Věc: Dětmárovice – Petrovice u K. – státní hranice PR, BC

Vysvětlení/ změna/ doplnění zadávací dokumentace č. 11
ve smyslu § 98 a § 99 zákona č. 134/2016 Sb., o zadávání veřejných zakázek, ve znění
pozdějších předpisů (dále jen „ZZVZ“)

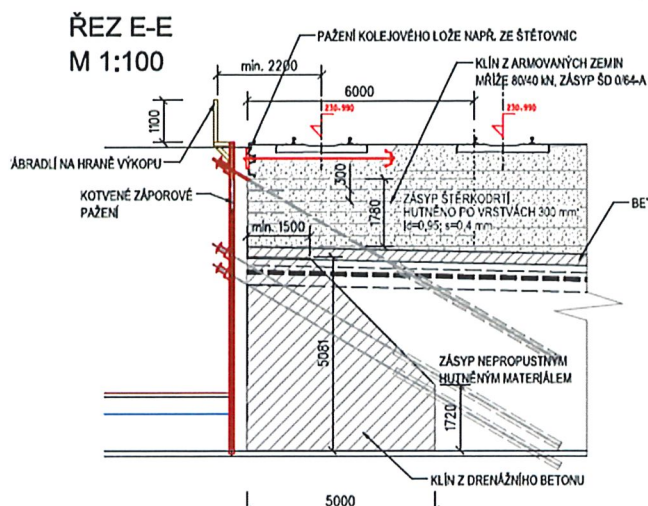
a) typ štětovnice VL 605, ale ve výkresu je uveden typ IIIIn. Na m2 má štětovnice typ IIIIn 155,5 kg a štětovnice typ VL 605 137,3 kg, rozdíl je 18,2 kg/m2, při ploše 388 m2 je tedy celkový rozdíl 7,061 T.

Žádáme zadavatele o vysvětlení a opravu typu štětovnic včetně přepočtu množství.

Odpověď: Položka byla upravena pro štětovnice Larsen IIIIn. Opravený SP viz příloha.

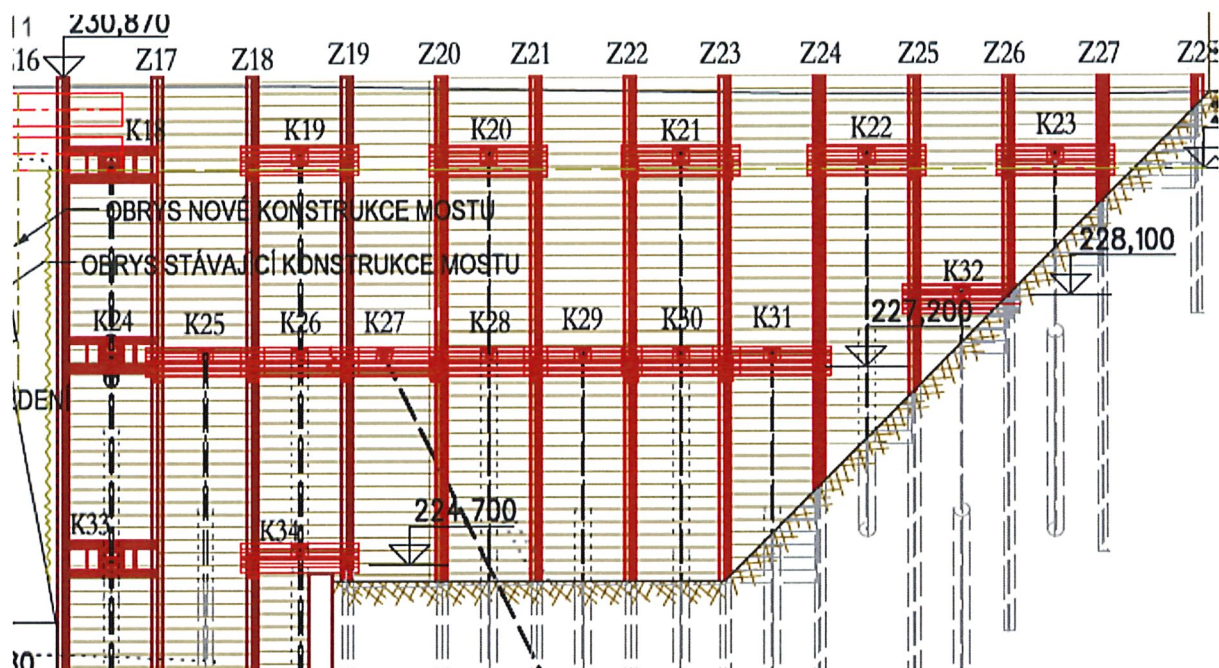
V postoupené projektové dokumentaci k **SO 45-20-02** je ve výkresech pro I. etapu znázorněno 34 kotev, v tabulce je uvedeno pouze 33 kotev, chybí 1 ks kotvy.

Dále v soupisu prací je chybně uveden výpočet a množství u položky č. 24 VRTY PRO KOTVENÍ, INJEKTÁŽ A MIKROPILOTY NA POVRCHU TR. II D DO 150MM. Dle našeho mínění by mělo být: I.etapa 144+227+11(chybějící kotva) + II.etapa 69+91=542 + 22m pro tryskovku = 564 m.

Žádáme zadavatele o vysvětlení a opravu tabulky kotev pro I.etapu včetně opravy položky č.24 v soupisu prací.

Odpověď: Tabulka kotev ve výkrese 2.7.1 byla opravena, správný počet kotev pro I. etapu je 34. Výpočet výměry položky č. 24 v soupisu prací byl opraven, celková výměra položky 26123 VRTY PRO KOTVENÍ, INJEKTÁŽ A MIKROPILOTY NA POVRCHU TR. II D DO 150MM je 564 m. Děkujeme za upozornění, zasíláme opravený soupis prací a výkres 2.7.2.
